Commission économique pour l'Europe**Comité des transports intérieurs****Groupe de travail des problèmes douaniers
intéressant les transports****155^e session**

**Manifestation spéciale sur les questions ayant trait
au système eTIR****Amendements approuvés aux documents théoriques,
fonctionnels et techniques relatifs au système eTIR
– Version 4.2a****Note du secrétariat****I. Introduction**

Figure 3

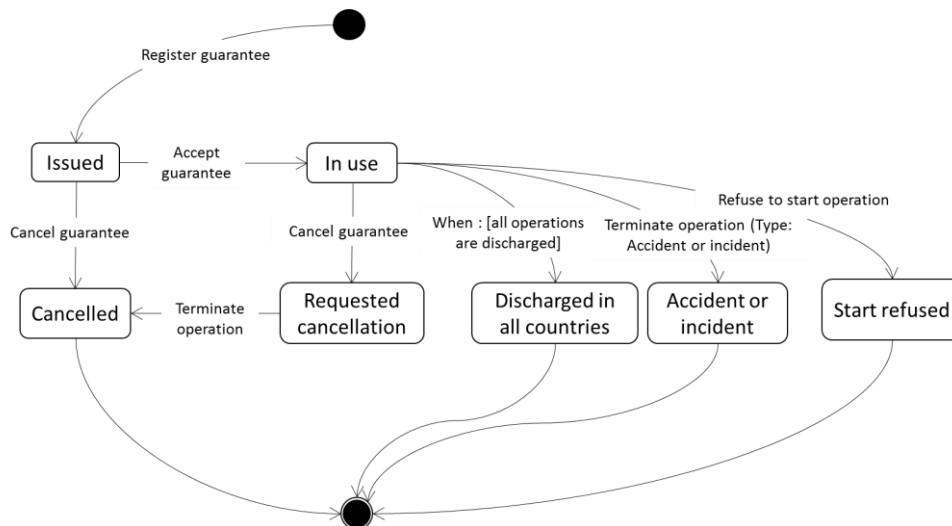
7. Dans le même document, la figure 3 sera modifiée comme suit :

CL22	Guarantee status (eTIR)
001	Délivrée
002	En cours d'utilisation
003	Annulée
004	Annulation demandée
005	Apurée dans tous les pays
006	Accident ou incident
007	Démarrage refusé

6. À la section « 3.1.2 Diagramme des états de la garantie » du document théorique relatif au système eTIR sont énumérés les deux états de garantie supplémentaires.

A. Séquence de messages pour les pays de départ

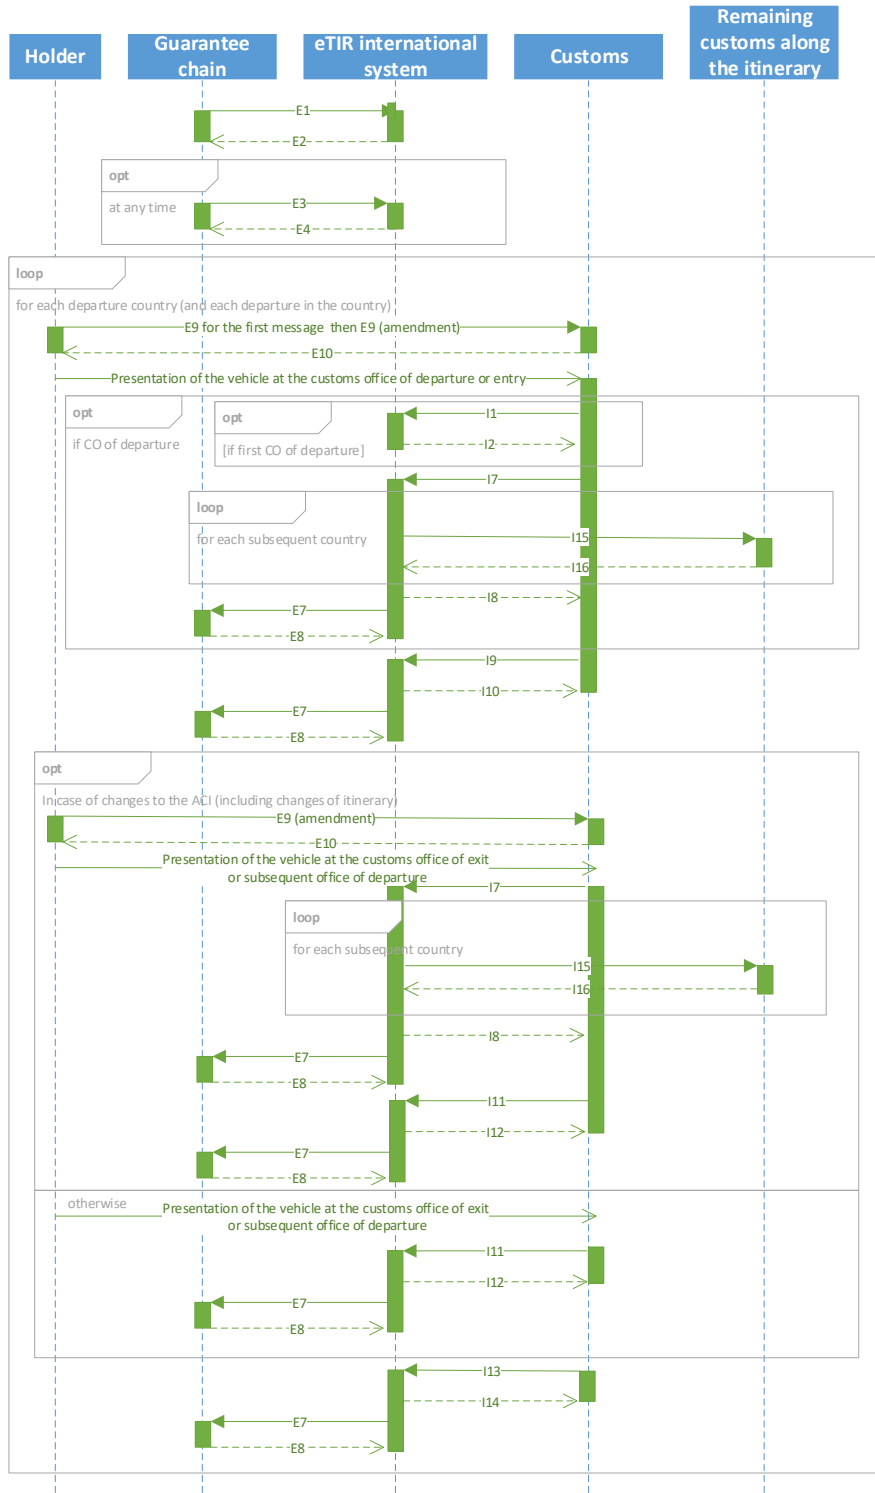
3. Les diagrammes de séquence décrivant les séquences normalisées de messages eTIR pour les pays de départ, de transit et de destination (tels qu'ils figurent à l'annexe I) seront inclus en tant que nouvelle annexe dans la révision à venir des spécifications fonctionnelles eTIR.
